Krycí list ZBV

Název Stavby dle SoD: III/2405 Statenice, most ev.č.2405-1 přes potok	Číslo SO/PS / / pořadí Změny SO/PS: SO 201/1	Číslo ZBV: 1
Název stavebního objektu/provozního souboru (SO/PS): SO 201 Most ev.č 2405-1 přes potok

Změnový list

Předmět Změny: Prodloužení mikropilot, výměna podloží, palisády, zábradlí, frézování

• VÝKRES - DOPLNĚNÍ PAVSAD

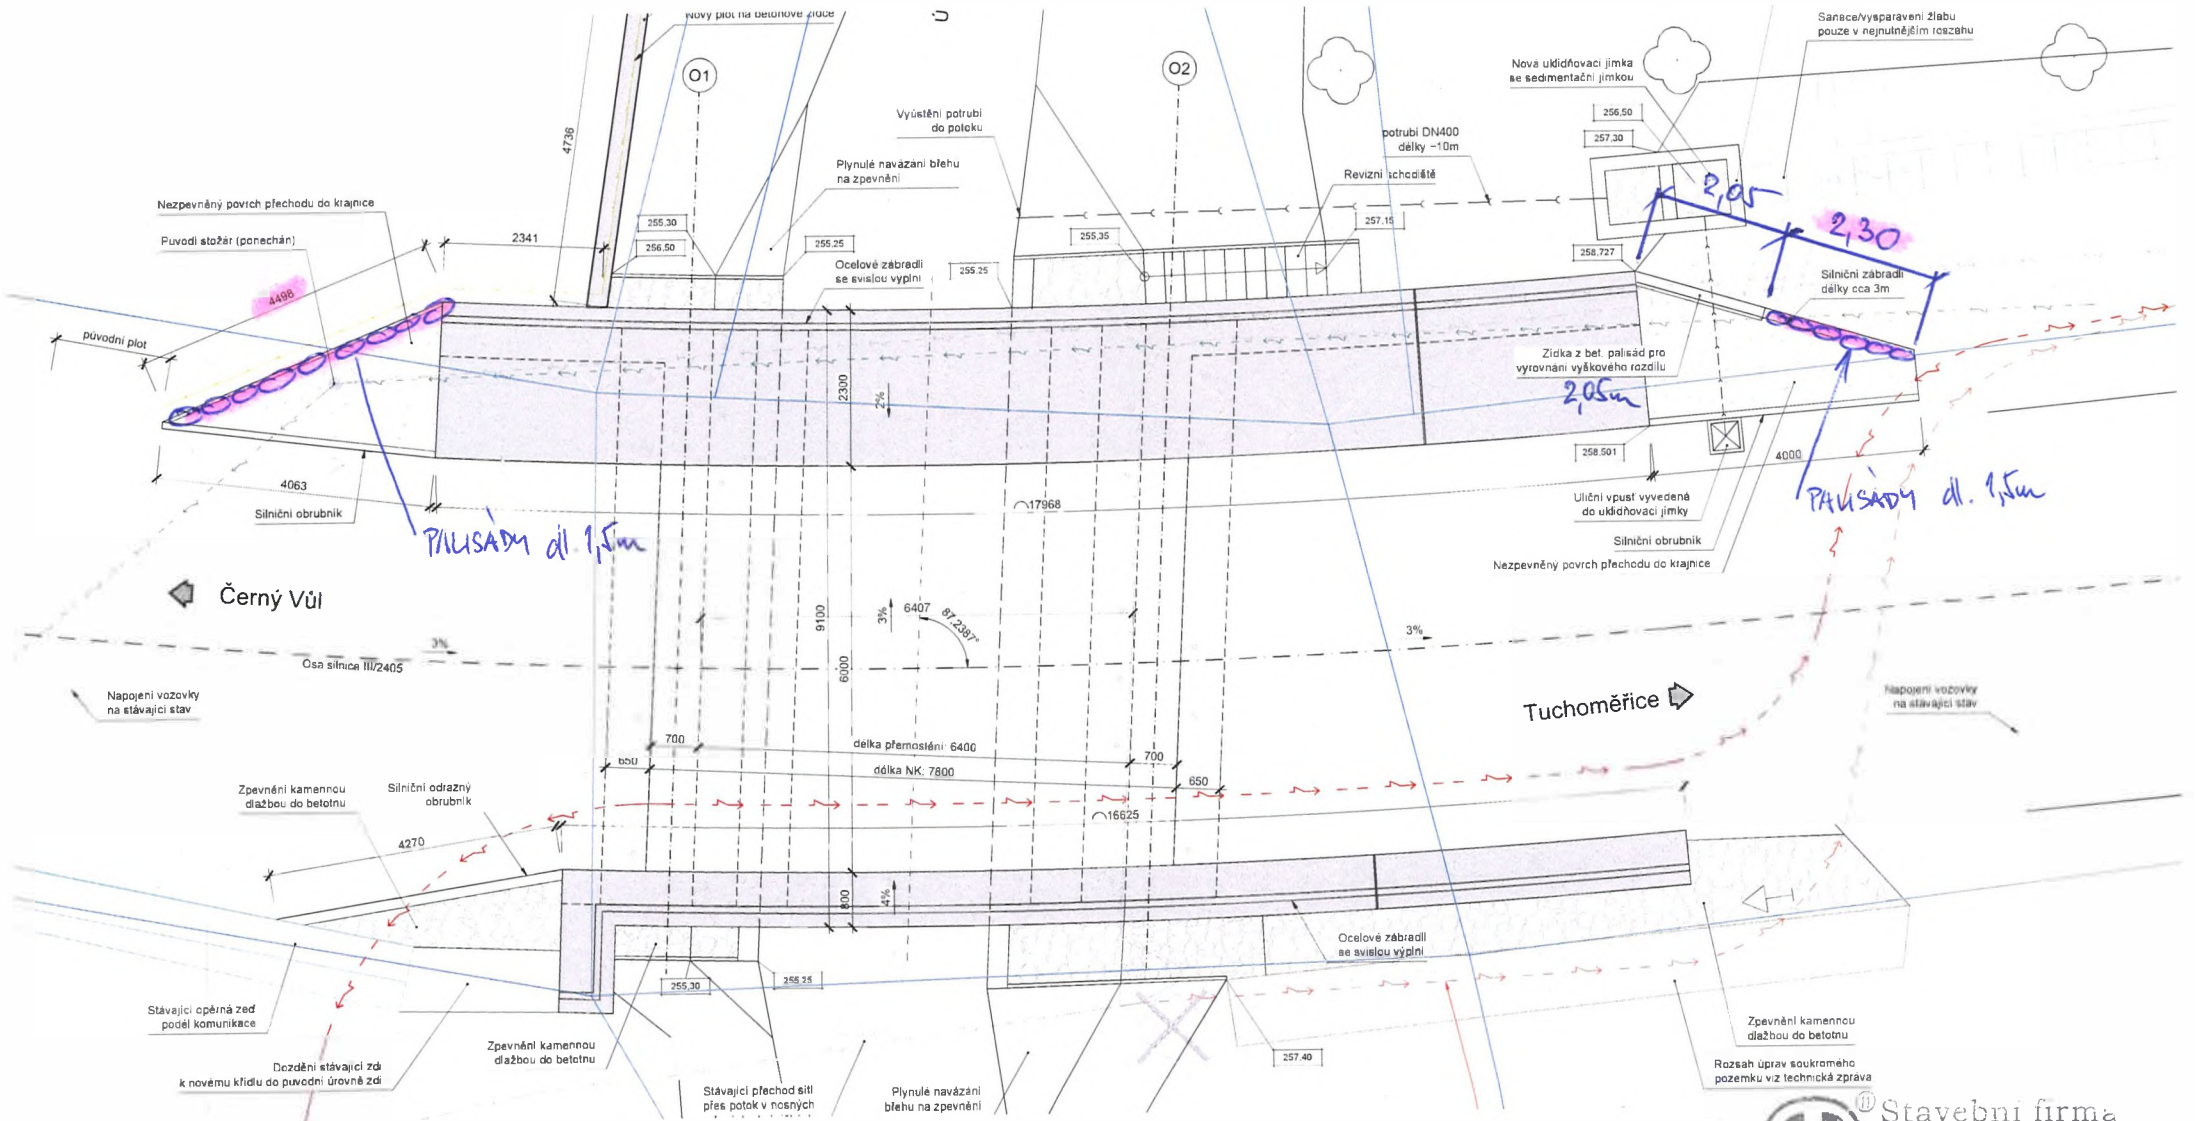
Dílčí změna č.3 - Palisády

Během provádění chodníků navazujících na monolitickou římsu bylo zjištěno, že vnější hranu chodníku není možné provézt z obrub š.80mm kvůli výškovým rozdílům. V RDS již navržená zídka z palisád musí být prodloužena o 2,40m, stejně tak musí být provedeny palisády u druhé opěry v délce 4,50m (doklad č.14 Zápis z KD - doplnění palisád; doklad č. 15 Nákras doplnění palisád)

Během provádění chodníků navazujících na monolitickou římsu bylo zjištěno, že vnější hranu chodníku není možné provést z obrub kvůli výškovým rozdílům. V RDS již navržená zídka z palisád musí být prodloužena o 2,40m, stejně tak musí být provedeny palisády u druhé opěry v délce 4,50m.

Nyní je uvažováno o ZBV – záměna obrub za palisády na konci mostu vpravo a o zabezpečení svahu palisádami mezi retenční nádrží a obrubou vozovky vpravo na ZÚ opravy mostu.

Grafické přílohy:

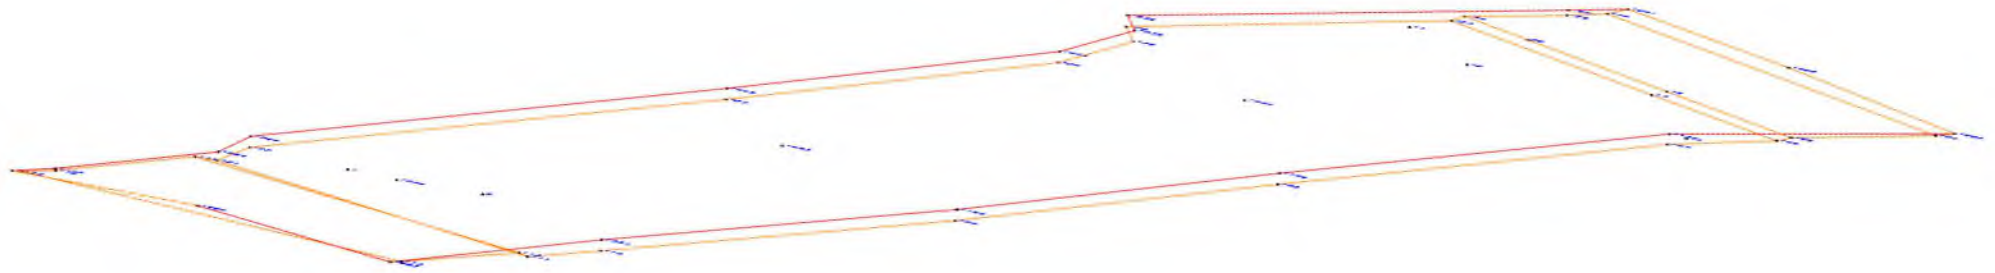
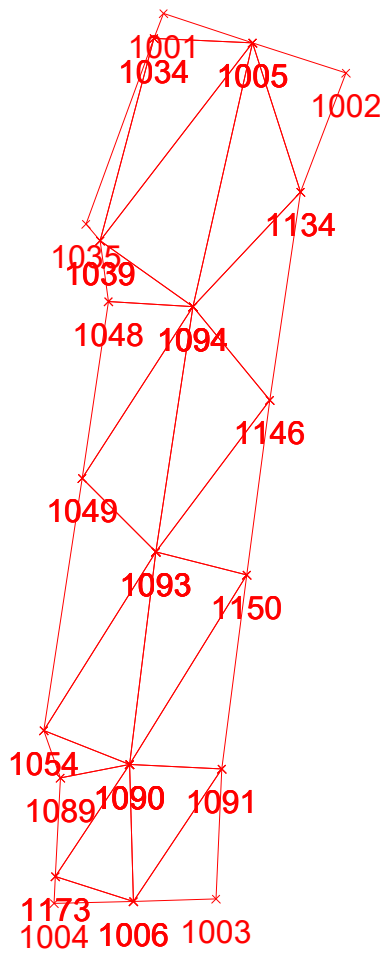
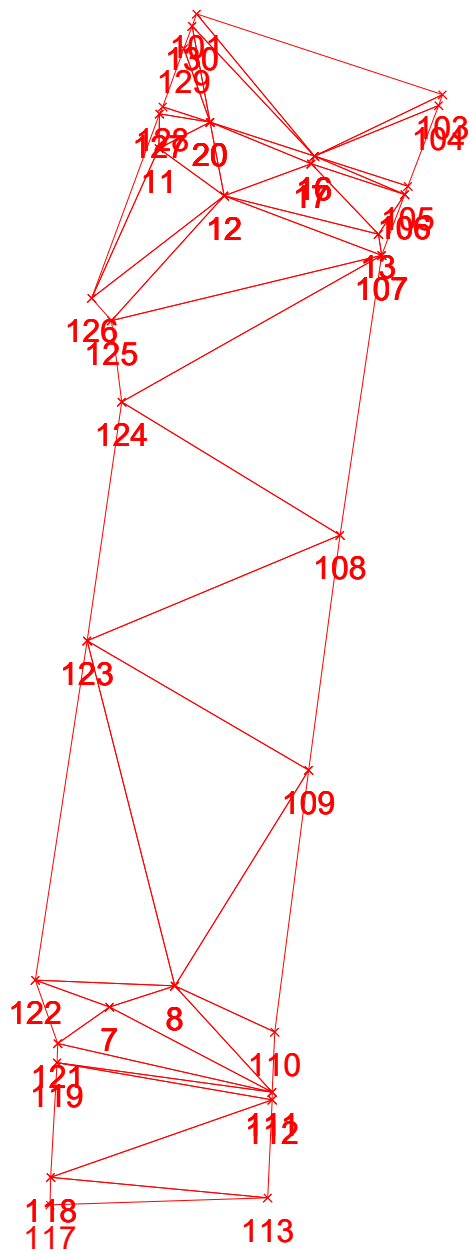
V rámci geodetických prací při rekonstrukci mostu ev. č. 2405-1 – Statenice bylo provedeno kontrolní zaměření tvaru odfrézovaných částí živičného povrchu původní vozovky v prostoru opěr O1,O2 a na předpolích. Porovnáním s tvarem povrchu původní vozovky ze zaměření podkladů pro projekt (PDPS–„Stat_C-3_KOO.dwg“) byla vypočtena kubatura odfrézovaného materiálu.

Výsledek výpočtu kubatur:	Objem_1_původní	= 185,1 m ³
	Objem_2_vyfrézovaný	= 155,3 m ³

Vypočtený objem odfrézovaného živičného povrchu původní vozovky je 29,8 m³.
